УКАЗАНИЕ

20.10.2004 № 1247/1595

Изменение схемы управления переездной
сигнализацией на двухпутных участках с
числовой кодовой автоблокировкой

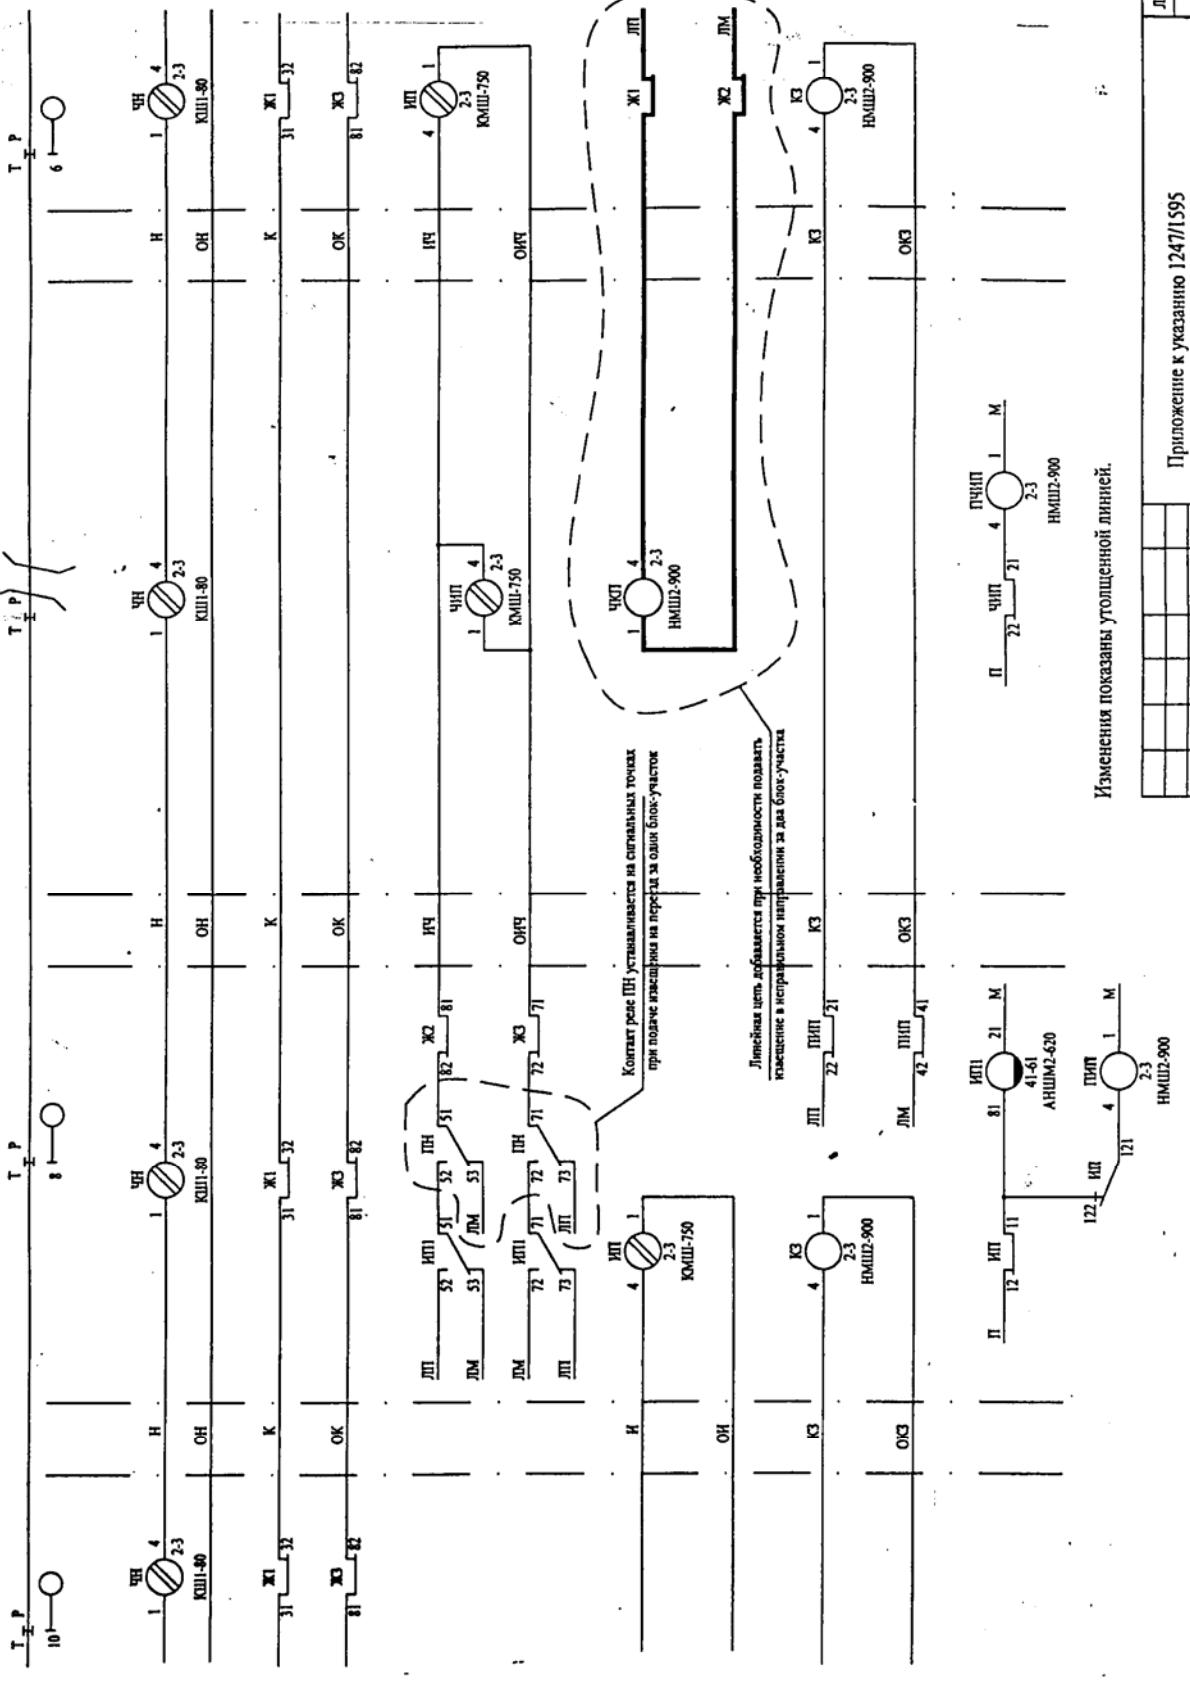
-на листе 1 приложения схема дополнена реле ЧКП, являющегося повторителем реле Ж следующей за переездом сигнальной установки. Реле ЧКП не устанавливается, если расстояние от переезда до следующей, в правильном направлении движения, сигнальной установки равно или более расчетной длины участка приближения для движения поезда по неправильному пути;

Лист 2

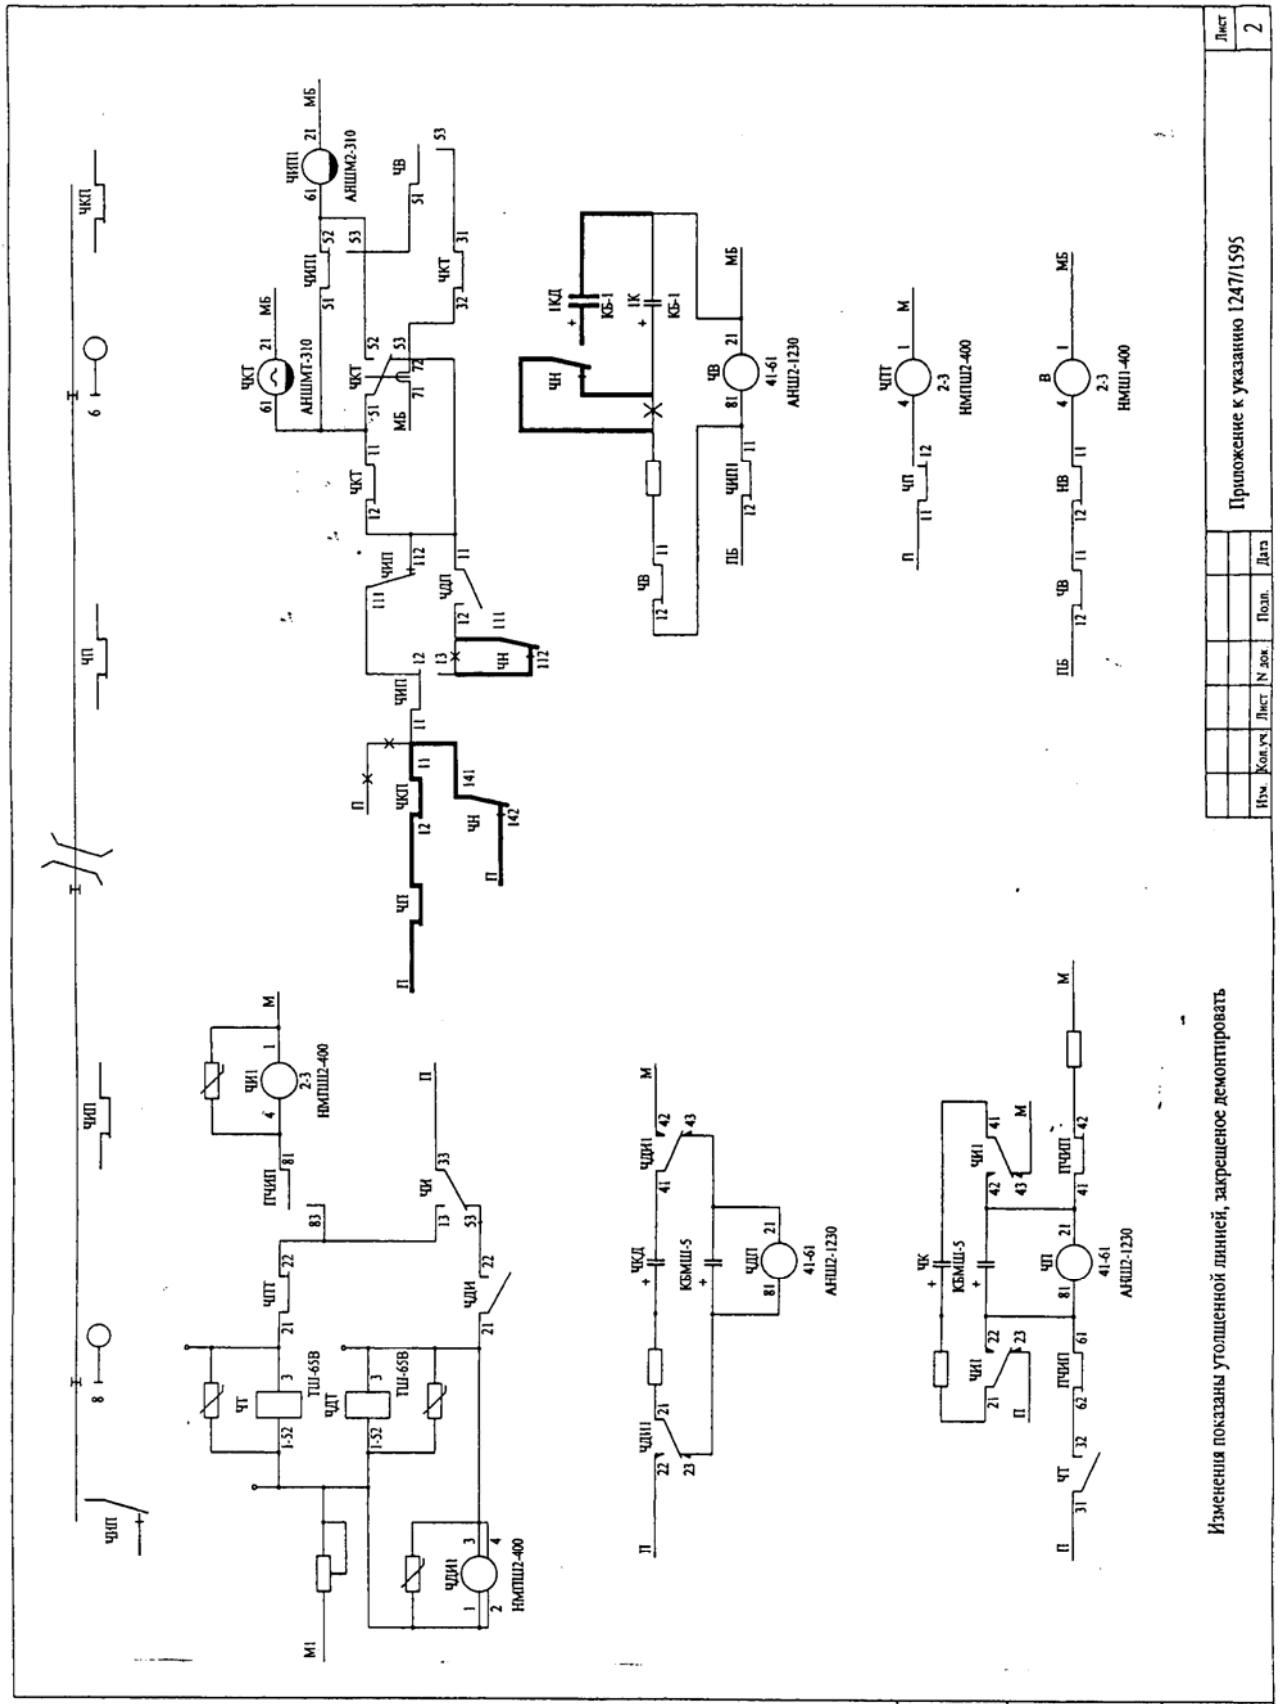
- на листе 2 в схему реле ЧИП1 последовательно с контактом реле ЧИП включены контакты реле ЧП и ЧКП, зашунтированные контактом 141-142 реле направления ЧН.

При отсутствии реле ЧКП его контакты 11-12 должны быть зашунтированы. Кроме того, на листе 2 последовательно с контактом 11-12 реле ЧДП включен контакт 111-112 реле ЧН;

- в схеме реле ЧВ предусмотрена коммутация контактами реле ЧН (НН) величины ёмкости конденсаторов, подключаемых параллельно обмотке реле ЧВ, предназначенных для выдержки времени в связи с отличием фактической длины участка приближения от расчетной.

Изменения показаны утолщенной линией, закрещенное демонтировать
